Geachte leden van de raad,

Wij hebben de info avond op 21 april 2022 in Eldorado in Wanswert bijgewoond en tot onze verbazing is er niets gedaan met de kruising Hikkaarderdyk/ledyk (zie afbeelding)

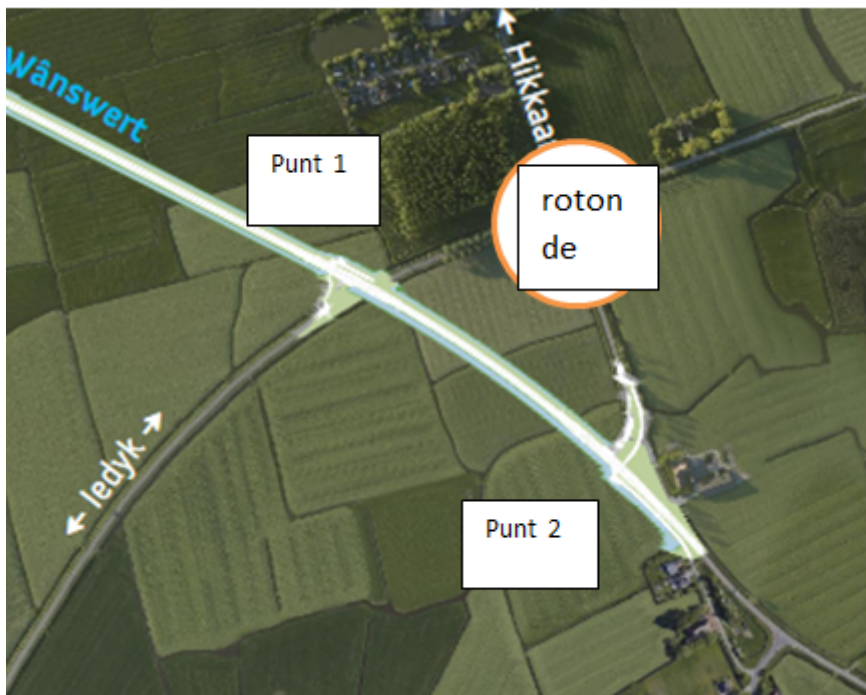
Nu is er de mogelijkheid om bij deze kruising een rotonde neer te leggen en hiermee de fietsers aan de andere kant op een fietspad te laten instromen. Bij een rotonde moeten de weggebruikers afremmen en hierdoor kunnen fietsers veiliger de 80 km weg oversteken.

Waarom kan het stukje voor het bos punt 1 niet overgaan op de ledyk daarna een rotonde en dan de weg vervolgen via de Hikkaarderdyk, deze was toch al geschikt om op aan te sluiten?

Hierbij zou het stuk weg tussen punt 1 en punt 2 (afbeelding) komen te vervallen en is er ons inziens zo een grote kosten besparing te behalen. Het verkeer vanuit Dokkum stroomt zo ook veel beter door.
